CIRCULAR ACLARATORIA SIN CONSULTA N° 02
LICITACIÓN PRIVADA – RÉGIMEN OBRA PÚBLICA N° 3/2026
Expediente EXP 2026-12585
Obra: "REFORMULACIÓN INTEGRAL SALA DE COMISIONES
DEL CONSEJO SUPERIOR - U.N.N.E"

De acuerdo con lo previsto en el Artículo 7° C.E. del Pliego de Cláusulas Especiales, se emite la presente CIRCULAR con las siguientes disposiciones:

ANEXO DE ESPECIFICACIONES TÉCNICAS PARTICULARES – INSTALACIONES ELÉCTRICAS.

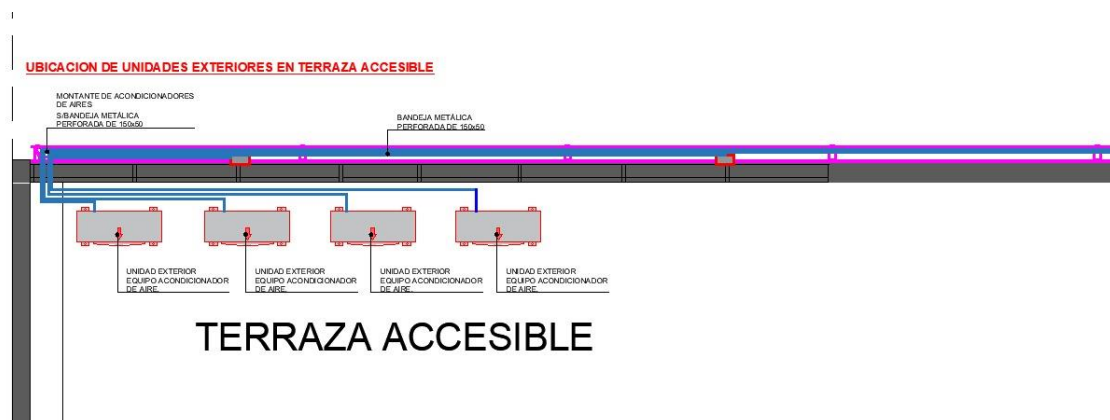
Donde dice:

- **Instalación y puesta en funcionamiento de equipos de acondicionadores de aire tipo Split y Bajo Silueta (s/Plano).**
- Estos equipos serán provistos por la UNNE.

Corresponde decir:

- **Provisión, Instalación y puesta en funcionamiento de equipos de acondicionadores de aire tipo Split y Bajo Silueta (s/Plano)**
- Estos equipos serán provistos por la Empresa.

En lo referido a la ubicación de las unidades exteriores de los equipos, los mismos serán ubicados en la terraza existente sobre el área a intervenir de la Sala de Comisiones, las conexiones entre los mismos se realizarán a través de bandeja metálica perimetral perforada 150x150, llegando hasta montante vertical, la cual llegara a altura de terraza ubicando los equipos de forma ordenada, respetando la Reglamentación para la Ejecución de Instalaciones Eléctricas en Inmuebles de la AEA (AEA 90364-Sección 771.12.3.9: Bandejas portacables). Los paquetes de conexión (tuberías y cables de conexión y comando) serán individuales para cada equipo.
